MODIFICATION N°2 DU PLUI - PIECE N°1

NOTE DE PRESENTATION

Secteur Bièvre Isère

Modification n°2 de droit commun du PLUi.

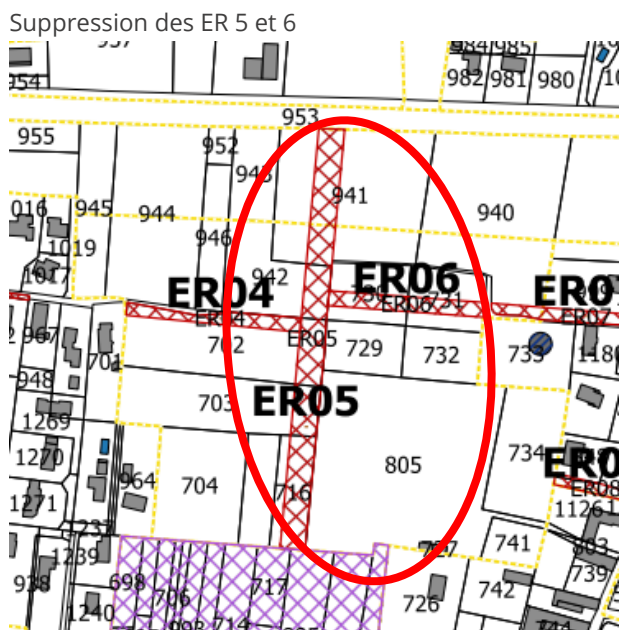
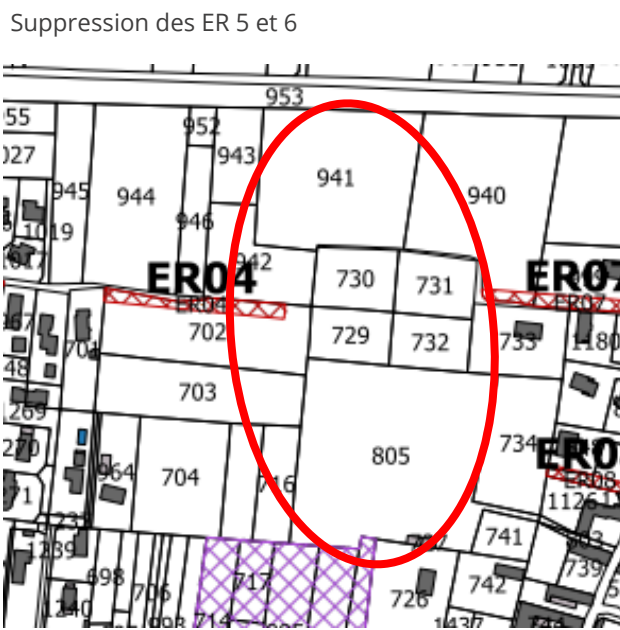
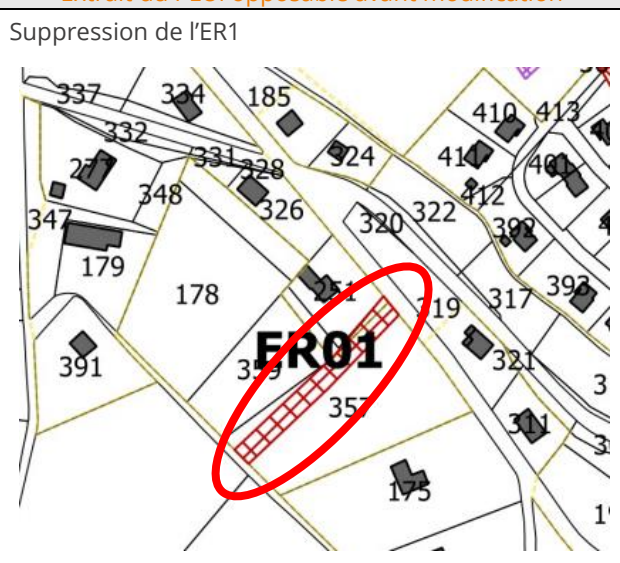
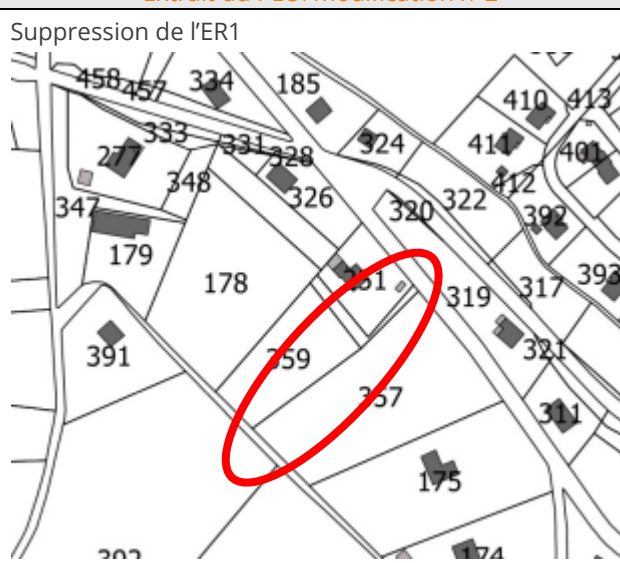
SAINT GEOIRS Extrait du PLUi opposable avant modification	SAINT GEOIRS Extrait du PLUi modification n°2
Suppression de l'ER1 	Suppression de l'ER1 
SAINT MICHEL DE SAINT GEOIRS Extrait du PLUi opposable avant modification	SAINT MICHEL DE SAINT GEOIRS Extrait du PLUi modification n°2
Suppression de l'ER2 	Suppression de l'ER2
